JY-98-4

**第53条（多量の放射性物質等を放出する事故の拡大の防止）に係る
計算コード及び有効性評価等に対するコメントへの回答**

**日本原子力研究開発機構 大洗研究所
高速実験炉部**

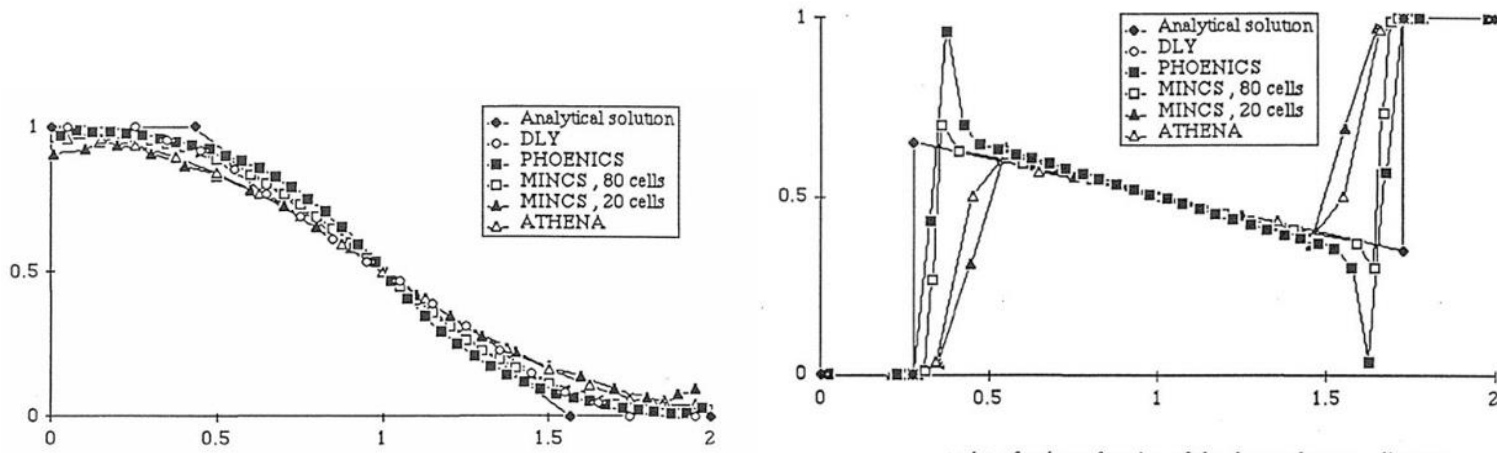
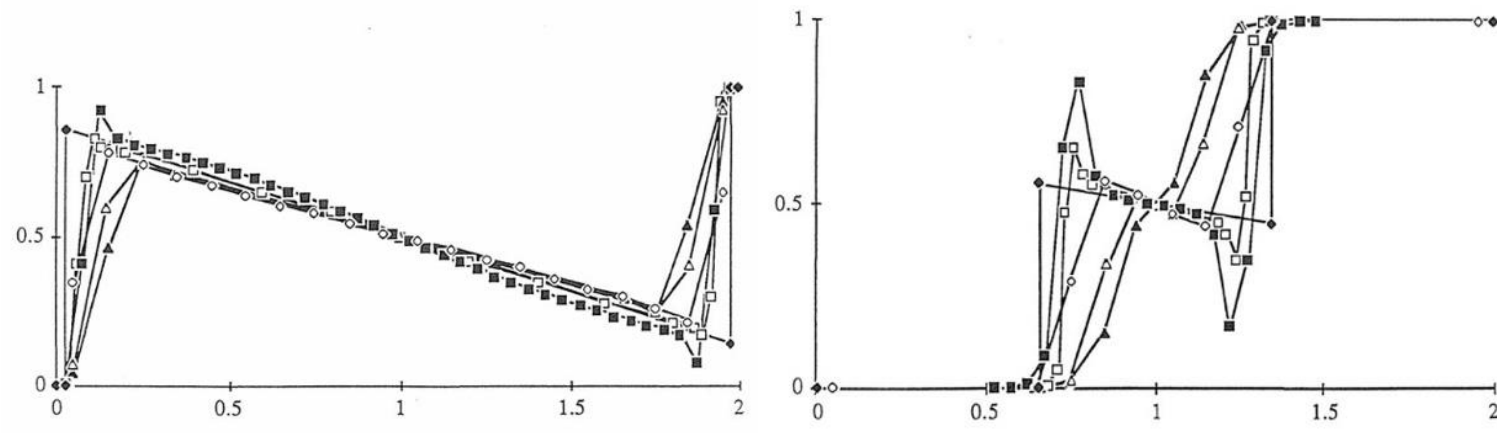
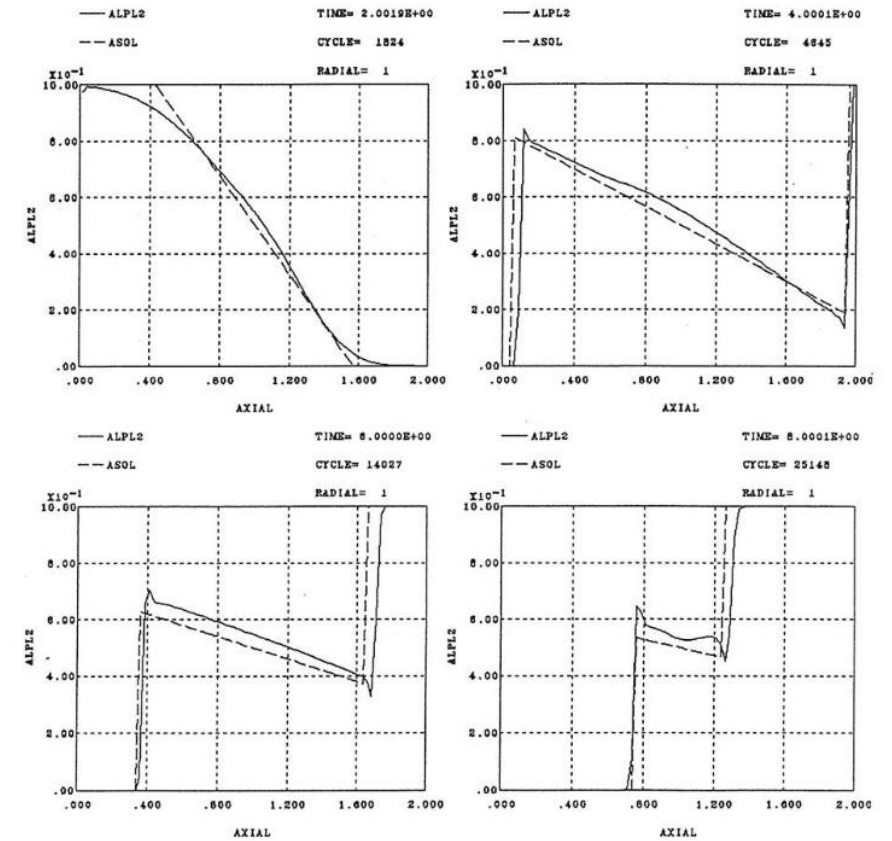
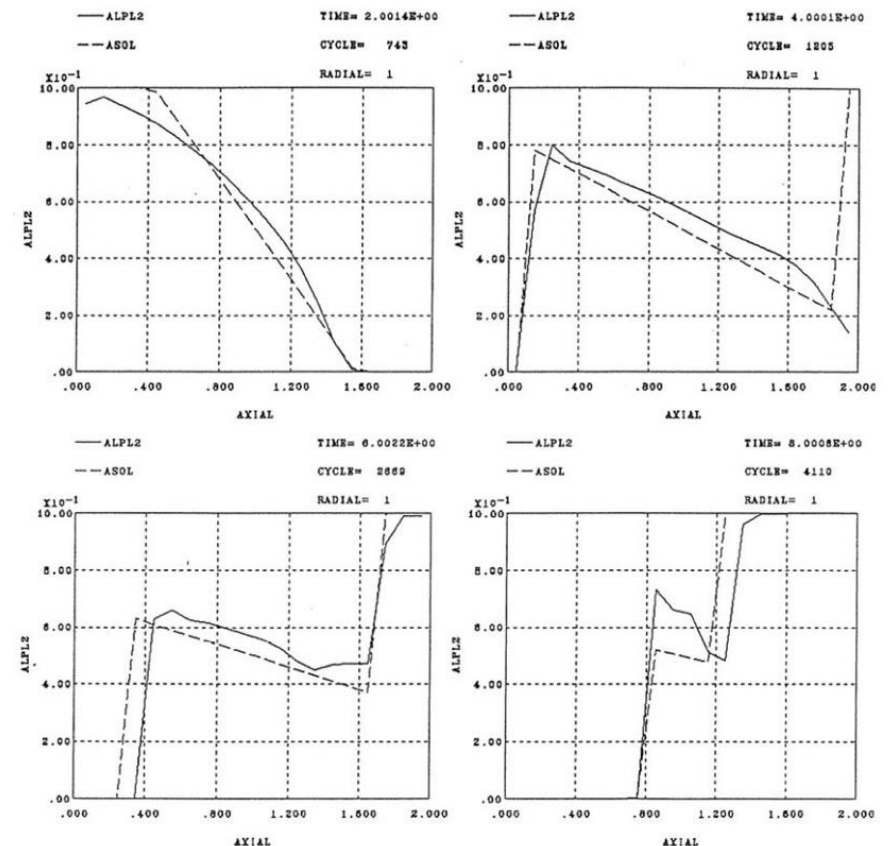
**No. 241 溶融燃料と溶融スチールの流動を別の速度場で解析していること
に関し、水を用いたスロッシング拳動試験や鉛ビスマスを用いた高
密度2相プールの流動拳動試験の検証解析による妥当性確認が適用で
きることの説明を補強すること。**

理論解との比較結果よりSIMMERは比重の異なる2液体の重力による入替わりを適切に解析できている。また、SIMMERは、比較的MINCSコードに近い結果となっているが、少ないメッシュ数(20メッシュ)で解析した場合、MINCSコードでは数値拡散のために理論解における8秒後の体系中央部分の折れ曲がりが見失われているのに対して、SIMMERはこれを捉えることができている。

遷移過程基本ケースの事象推移

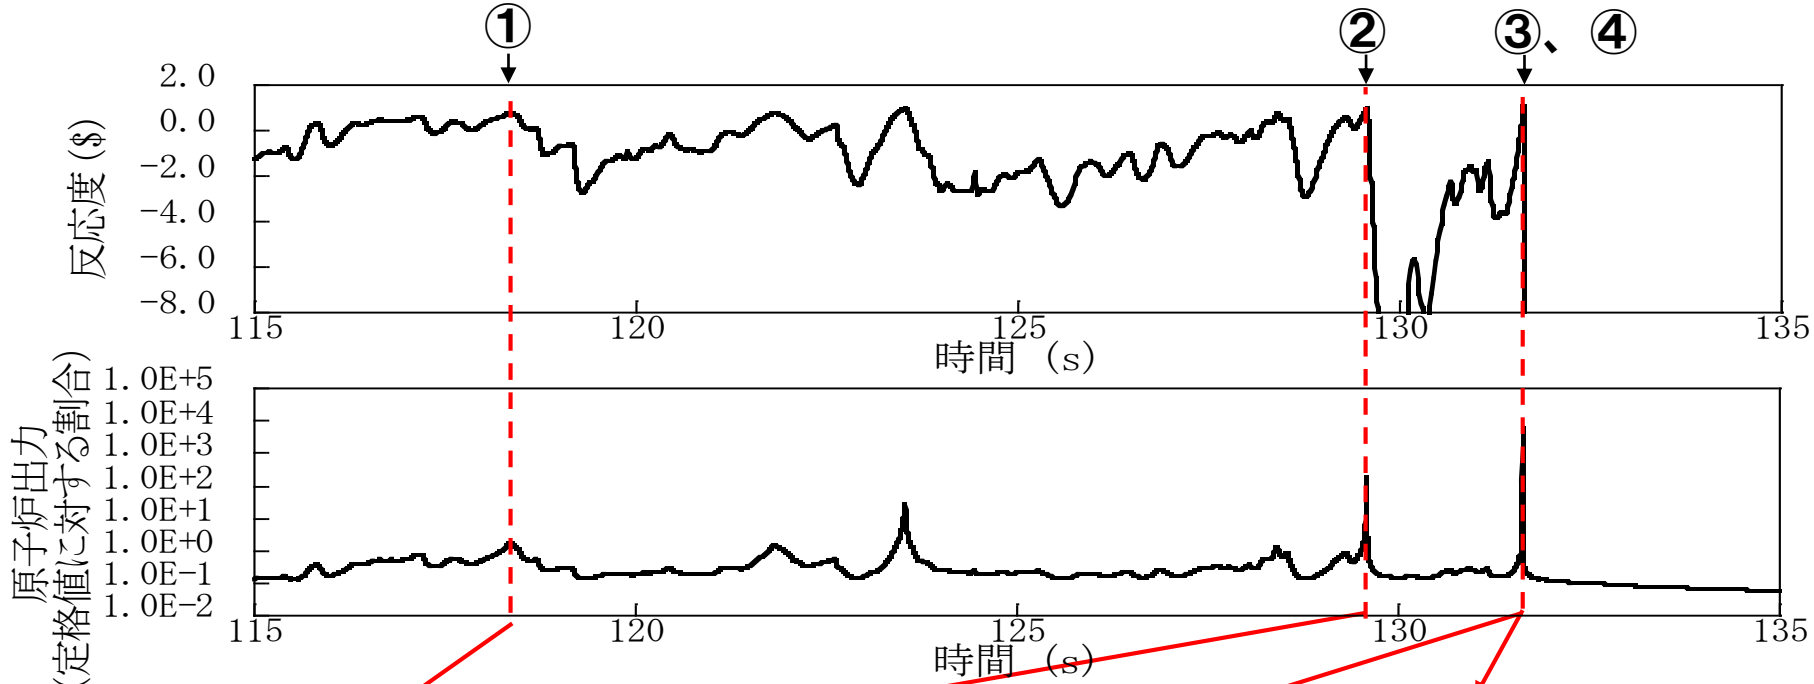
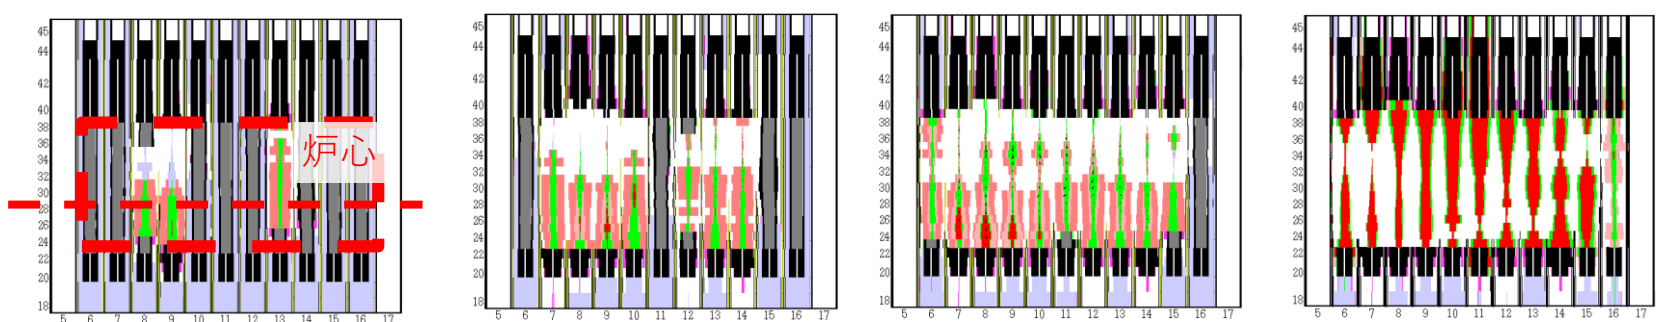
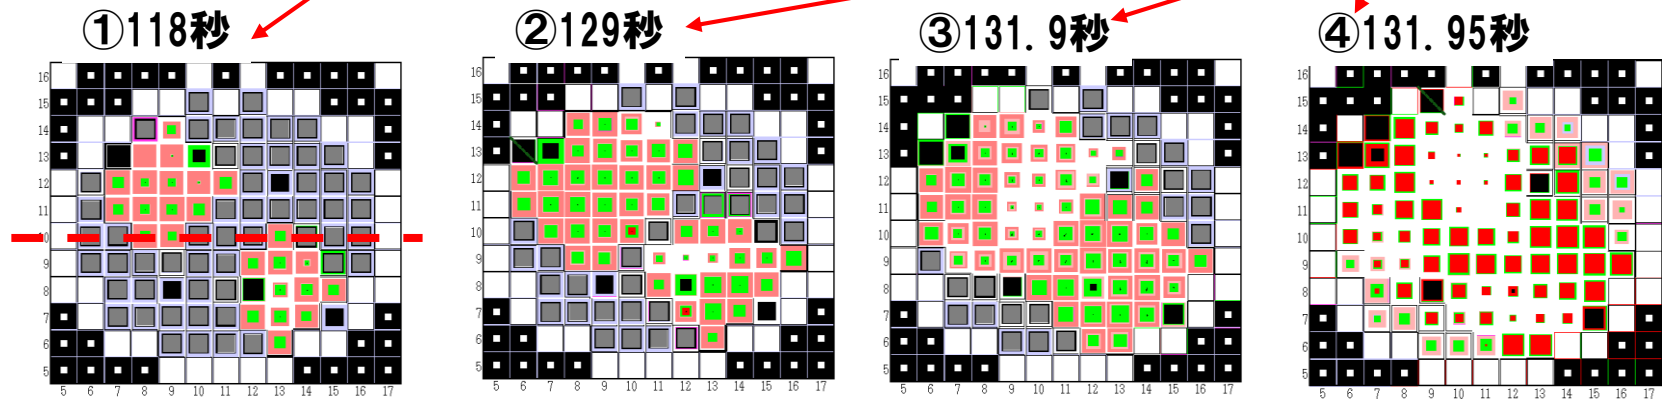
No. 242 炉心物質の流動性は低いが、保守的な解析条件として溶融ステールと同様に流動するものとしていることに関し、炉心物質の流動を最適評価とした場合の事象推移を説明すること。

- 「常陽」の遷移過程では、エネルギー発生直前まで未溶融の燃料粒子と破損した燃料ペレットが溶融スティールに高い密度で混在した状態が続く(①~③)。
- この様な炉心物質の流動性は極めて低いが、本解析では通常の溶融スティールと同様に流動すると想定する保守的な解析条件を用いた。

- ① 反応度の振幅が大きくなり始めた最初出力ピーク
- ② 燃料の炉心下部への沈降によって初めて即発臨界を超過、出力ピークは定格出力を越える。
- ③ 分散した燃料が炉心下部に凝集し、揺動する過程で即発臨界を超過
- ④ エネルギー発生によって燃料が溶融して分散、この後、燃料が炉心外へ流出して事象終息

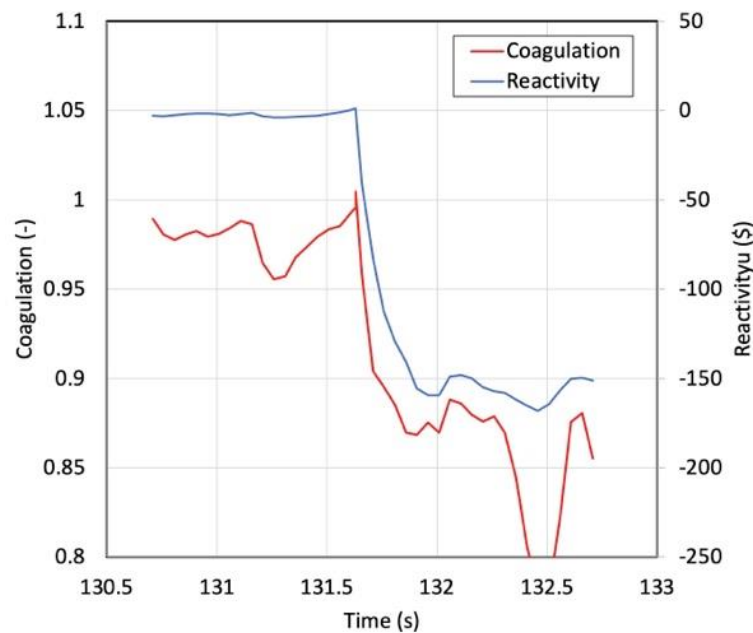
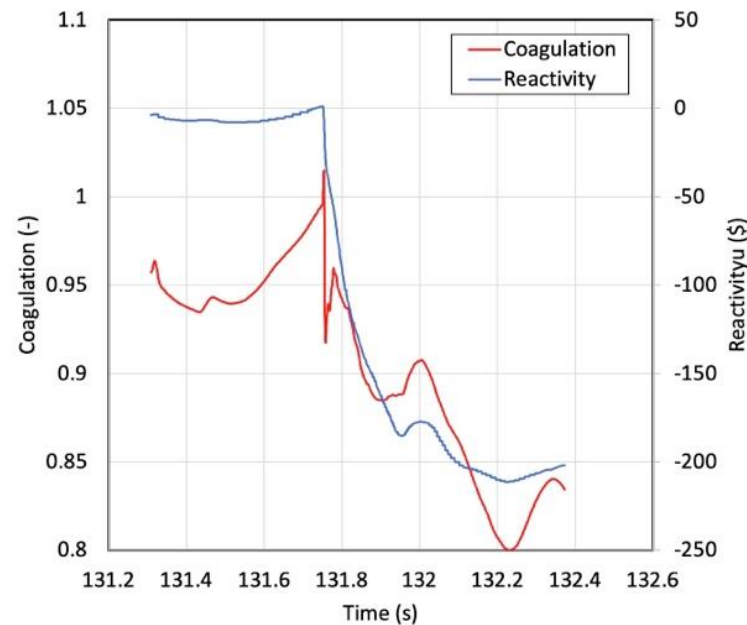
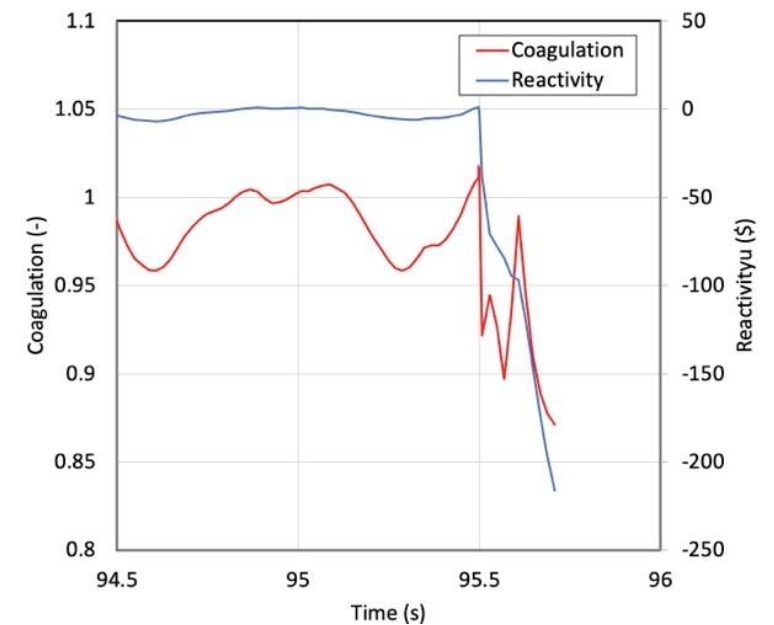
No. 243 即発臨界超過に伴い発生するエネルギーの評価では、保守的に燃料の集中を想定していることに関し、燃料凝集量又は燃料凝集速度と反応度投入率又は発生エネルギーの関係が客観的に妥当と判断できることを説明すること。様々な考察や事象の特徴を踏まえて検討すること。

燃料凝集量と反応度の時間変化の関係より、燃料凝集量と反応度の増減は、定量的には一致しないが、その傾向は、ほぼ同様な変化を示しているとみなせる。

3ケースについて、即発臨界を超過する最の燃料凝集量の時間変化率を求めた結果を第1表に示す。予想される通りに、燃料凝集量の時間変化率が大きいと、反応度挿入率も大きくなっていることが確認される。

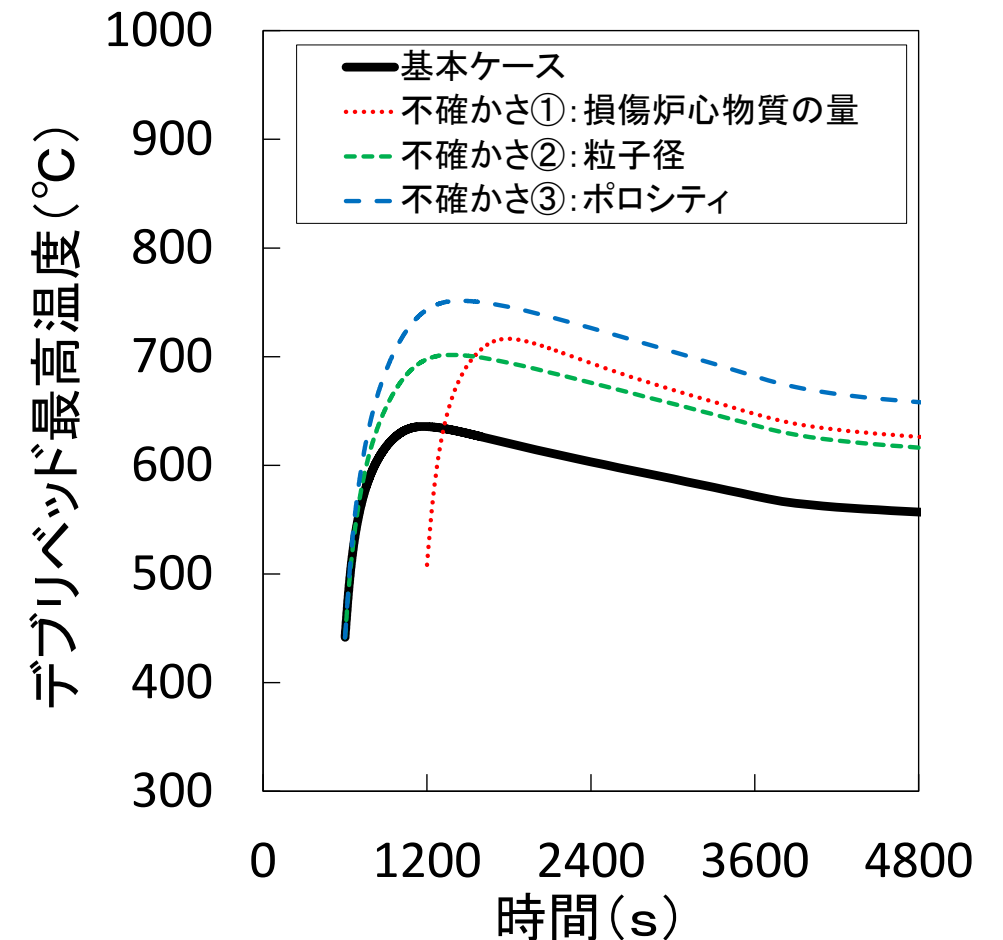
No. 244 デブリベットの冷却性に関して、デブリベットの厚み、粒子径、空隙率の設定により、熱容量、等価熱伝導率等が変わるため、有効性評価において、実験における粒子径や空隙率に係るデータのばらつきも考慮して、これらの原子炉容器温度への影響を説明すること。また、デブリベットが不均一に堆積した場合の影響も説明すること。

- 基本ケースでは、デブリベット最高温度（損傷炉心物質、冷却材、原子炉容器温度）は約1,200秒後に約640°Cまで上昇し、その後は崩壊熱の減衰と共に低下する。
- 不確かさケース①（炉心インベントリの70%）では、デブリベット最高温度（損傷炉心物質、冷却材、原子炉容器温度）は約1,800秒後に約720°Cまで上昇し、その後は崩壊熱の減衰と共に低下する。
- 不確かさケース③（デブリベットのポロシティ0.5）では、デブリベット最高温度（損傷炉心物質、冷却材、原子炉容器温度）は約1,400秒後に約760°Cまで上昇し、その後は崩壊熱の減衰と共に低下する。
- 不確かさ①～③の影響により、デブリベット最高温度は約70～130°C高くなる（不確かさの影響が最も大きいのはデブリベットのポロシティ）が、いずれもサブクール状態を維持しながら、安定冷却に移行する。
